CITTÀ DI SESTO SAN GIOVANNI
Municipalità di Sesto San Giovanni
Lavori di ristrutturazione, messa a norma ed efficientamento energetico della piscina comunale OLIMPIA
Via Marzabotto, 189 - 20099 Sesto San Giovanni (MI) - C.U.P.: C4302000010006

VARIANTE NR.1

Oggetto:
COMPARATIVO - Pianta piano primo

VR-GR02

PROGETTO: Pianta piano primo
SCALA 1:50

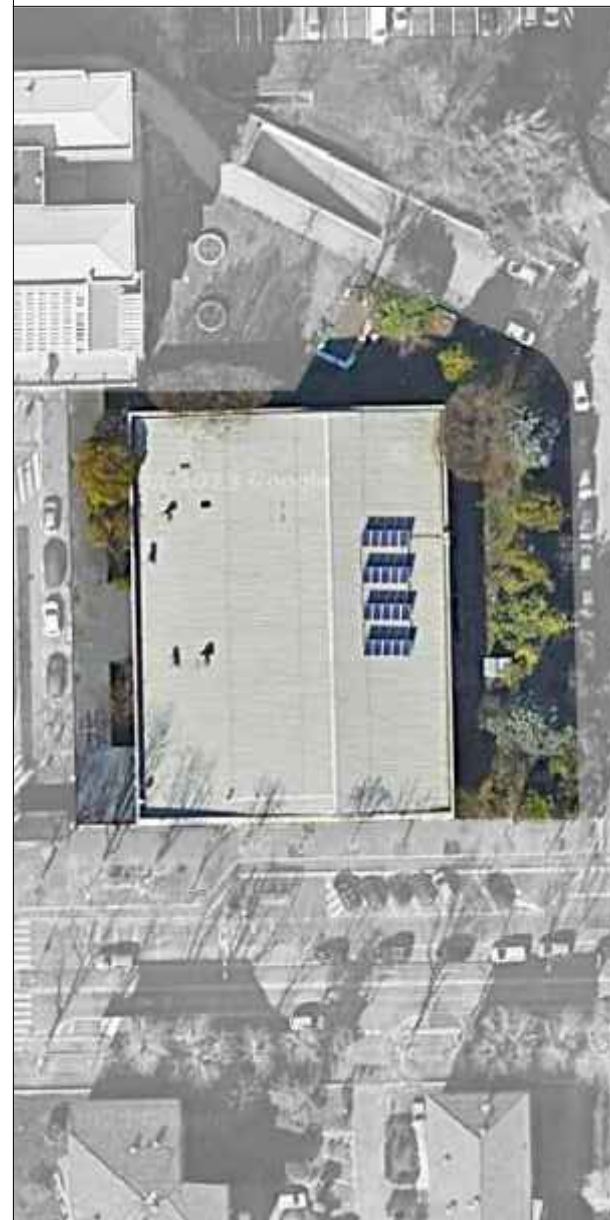
Parte di demolizione rispetto al progetto esecutivo

Parte di nuova realizzazione rispetto al progetto esecutivo
